±660kV HVDC Project from Matiari to Lahore in Pakistan

±660kV Lahore Converter Station

M L H V D C - E N G - E C I - D D - P C - 0 7 1 3 - 1 7 9 A

# 极1换流变保护屏A屏右侧端子排图
# Right terminal diagram(=S2+TFP1A)

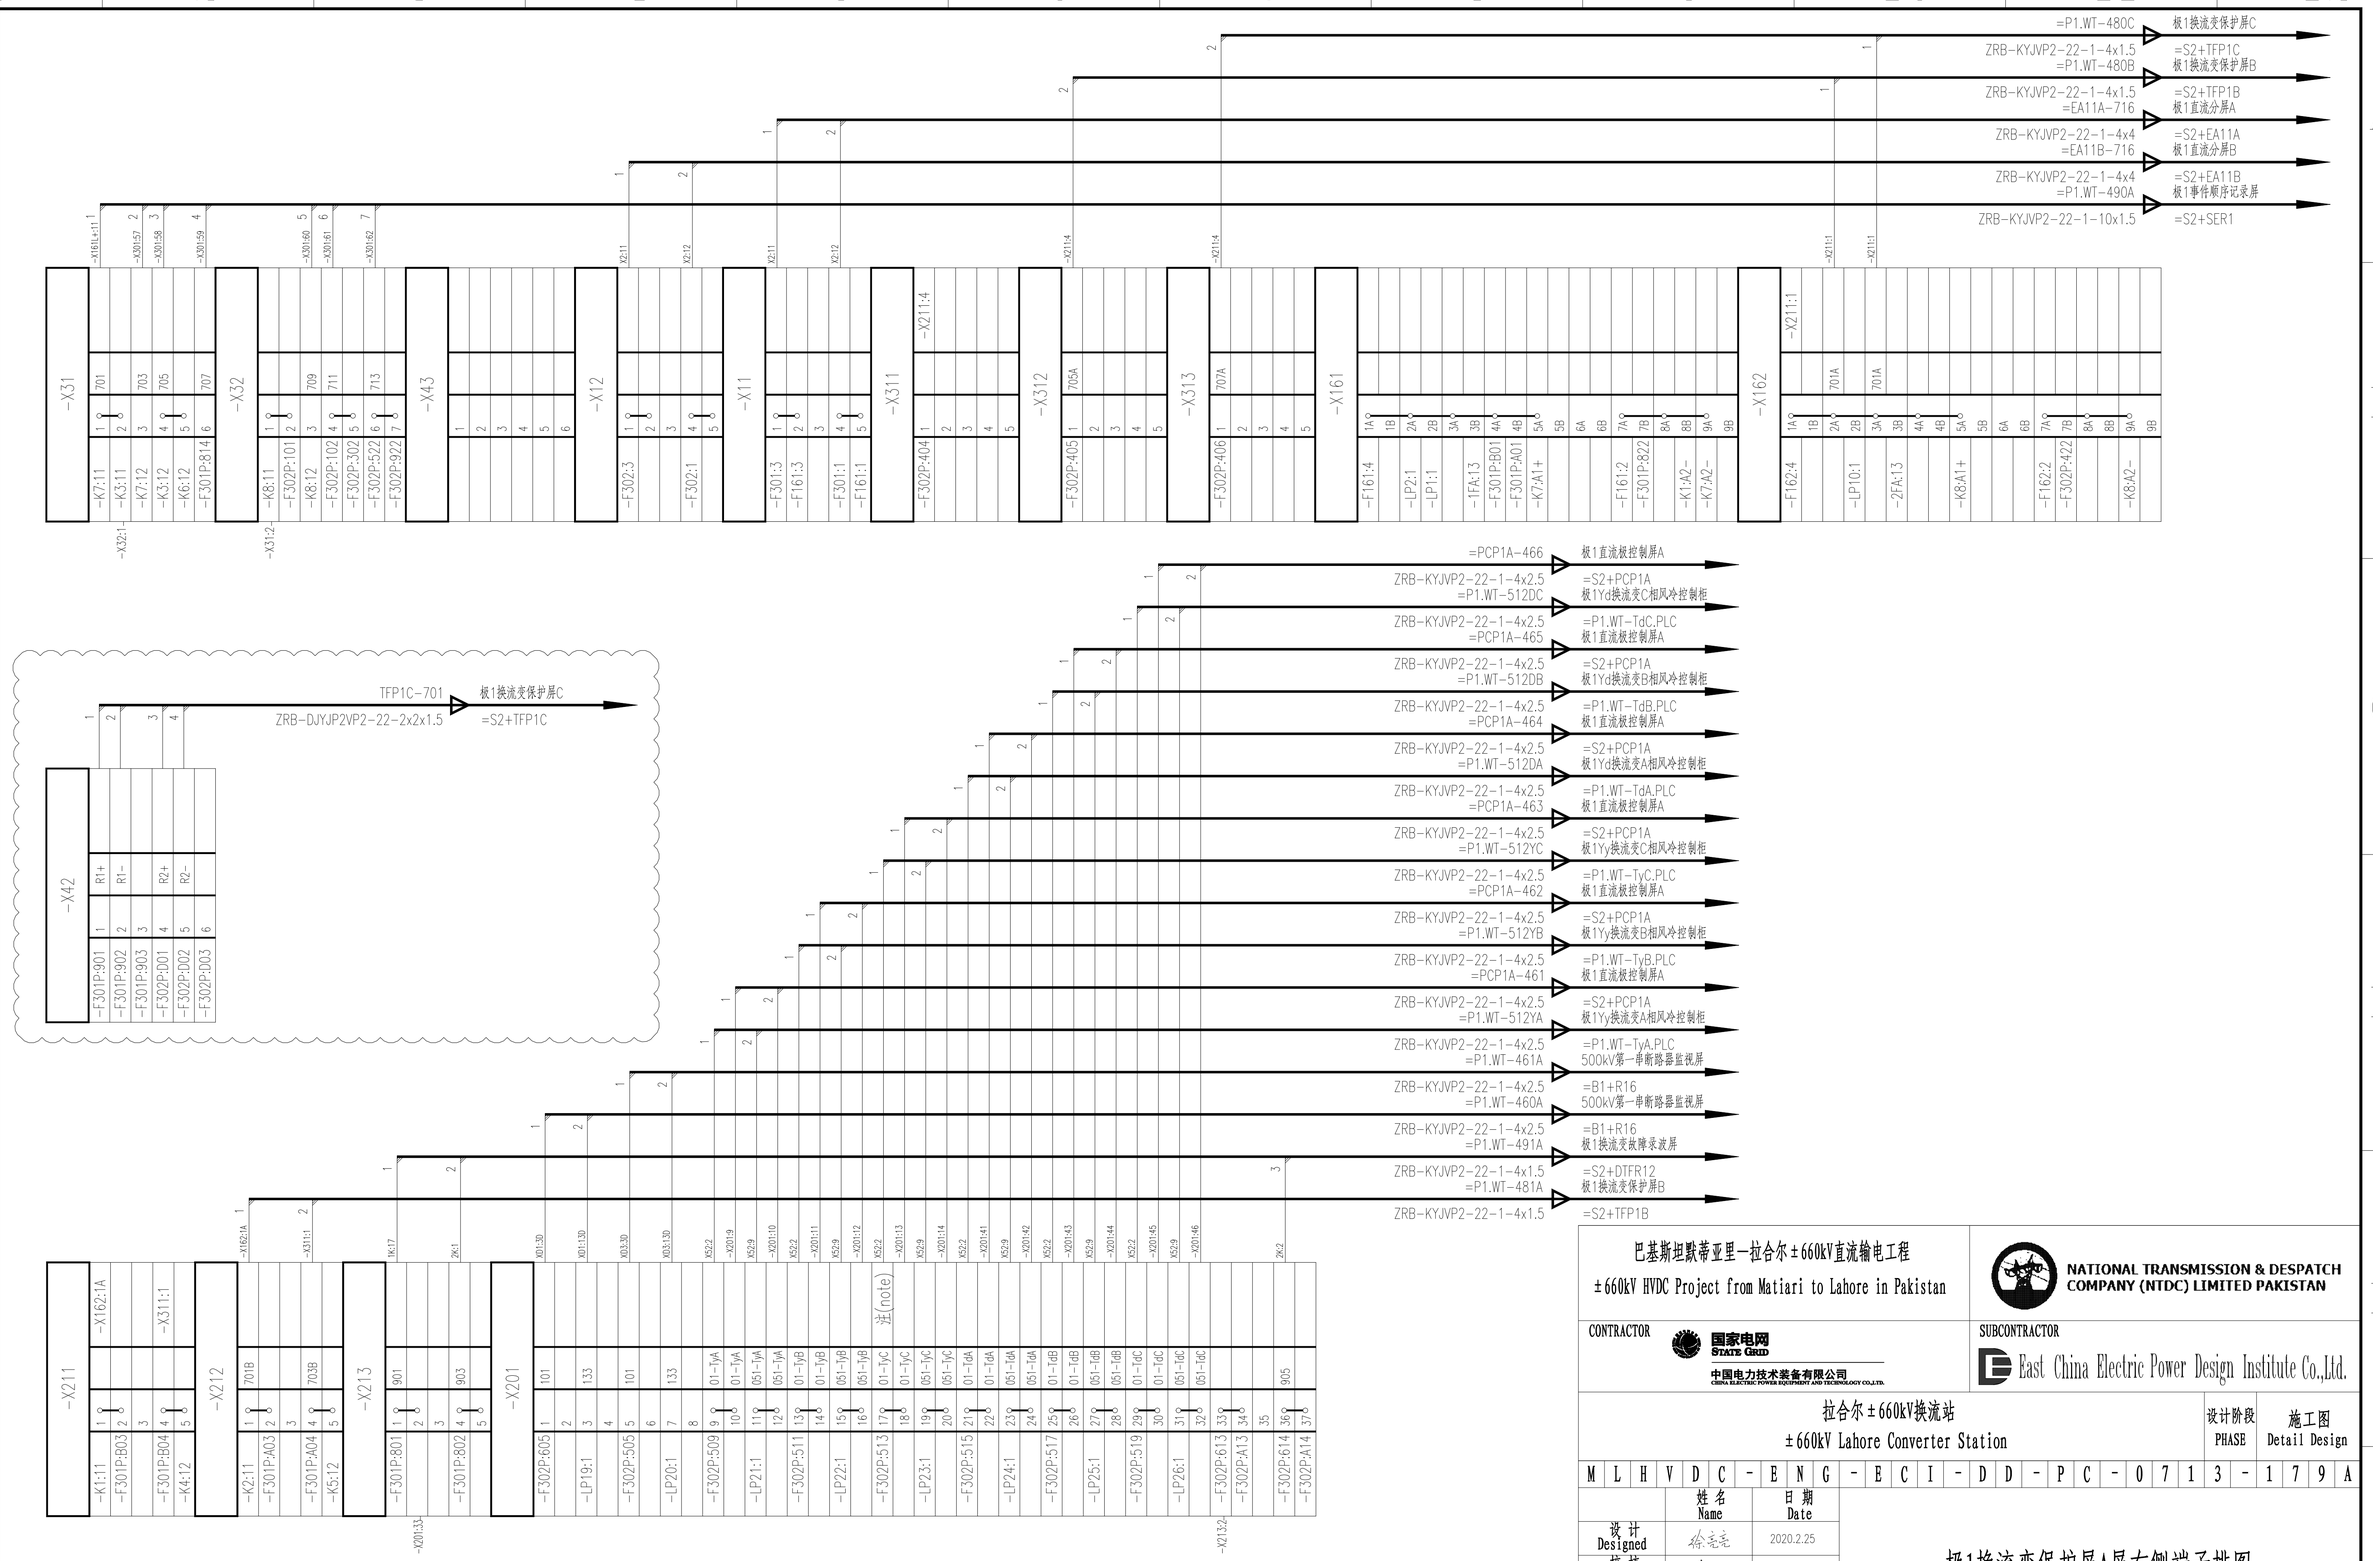
注：增加端子9-10、11-12、13-14、15-16、17-18、19-20、21-22、23-24、25-26、27-28、29-30、31-32之间的短接片。

Note: The connection piece needs to be increased between terminals 9-10、11-12、13-14、15-16、17-18、19-20、21-22、23-24、25-26、27-28、29-30、31-32.
